Bilag nr. 7 - Åbning i randen ved ankomstområdet

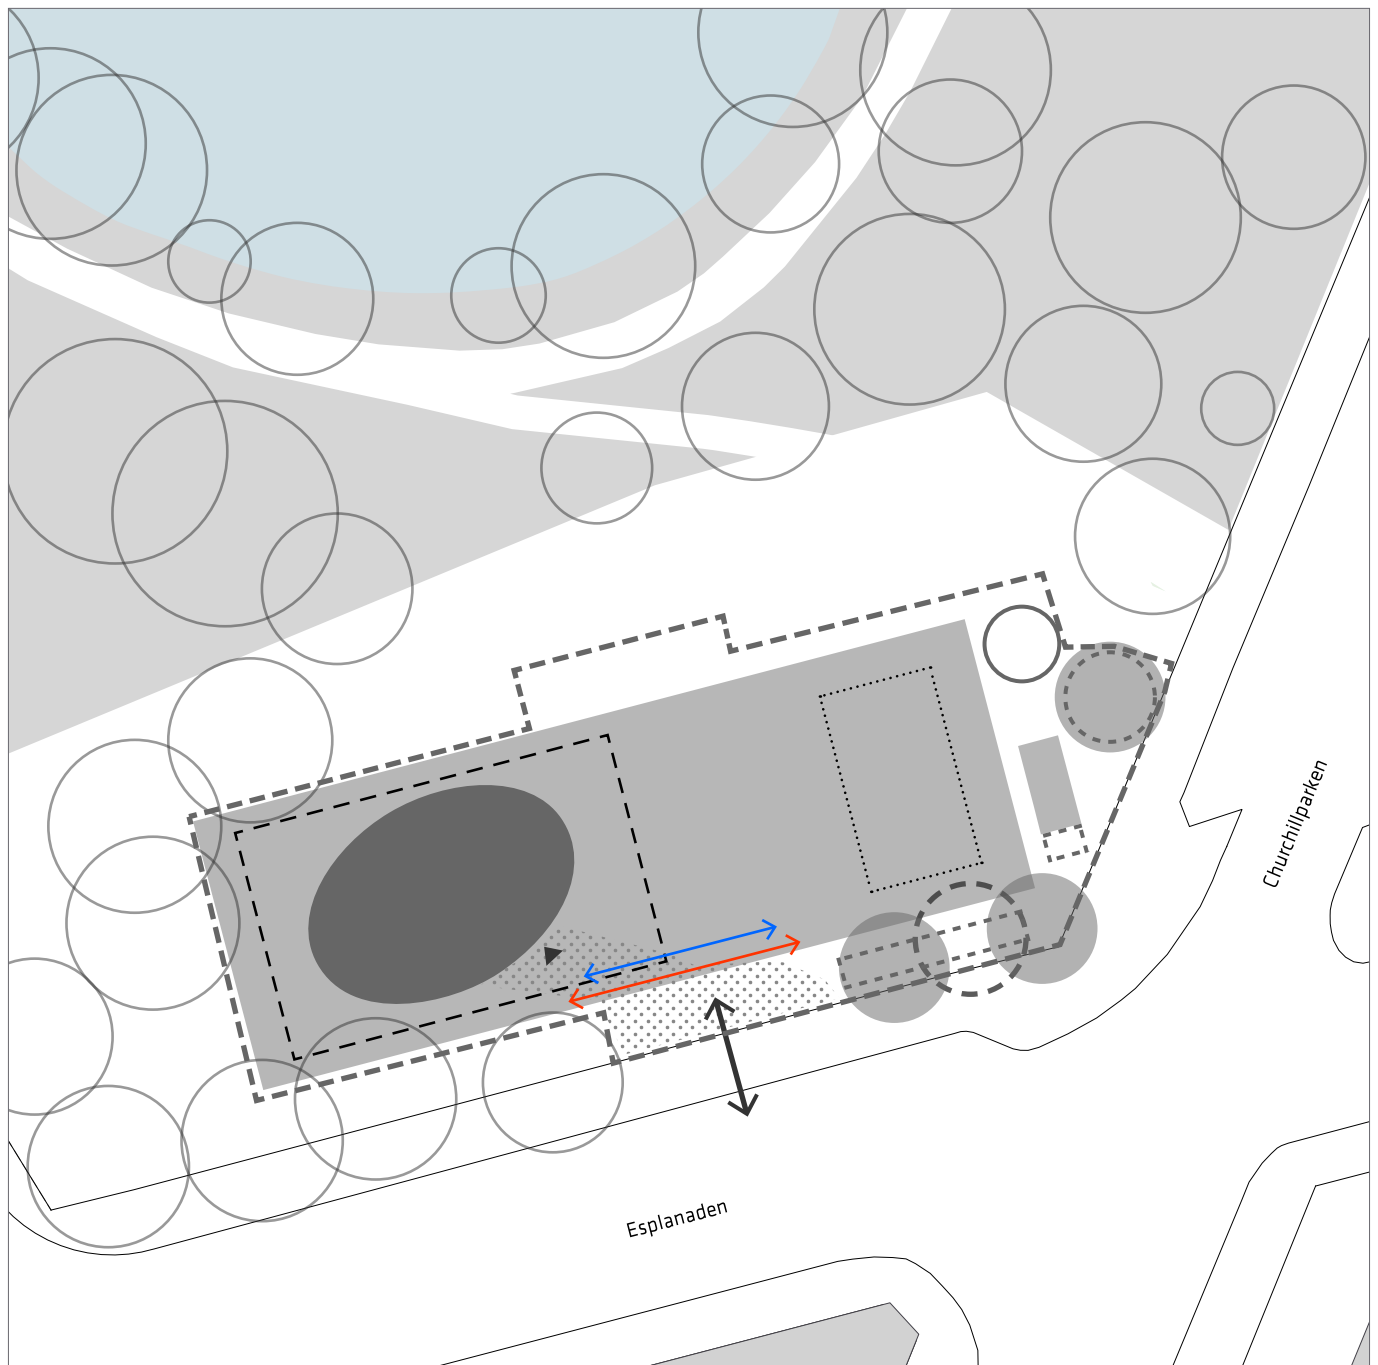
- ↔ Lokalplanen muliggør, at op til 25 %, svarende til at op til 13,1 meter af randens udstrækning mod syd kan etableres, uden at ankomstpladsens gulv er nedsænket i forhold til oversiden af randen, jf. lokalplanens bestemmelse § 7. Lokalplanen fastlægger ikke hvor langs randens strækning mod syd, at ankomstpladsens gulv skal etableres nedsænket i forhold til oversiden af den rand, der indfatter ankomstpladsen.

- ↔ Forvaltningen foreslår, at op til 30 % af randens udstrækning mod syd kan etableres, uden at ankomstpladsens gulv er nedsænket i forhold til oversiden af randen. Dermed bliver der mulighed for en lidt større åbning på op til 15,8 meter i randen ved ankomstområdet, frem for de op til 13,1 meter lokalplanen muliggør. Lokalplanen fastlægger ikke hvor langs randens strækning mod syd, at ankomstpladsens gulv skal etableres nedsænket i forhold til oversiden af den rand, der indfatter ankomstpladsen.
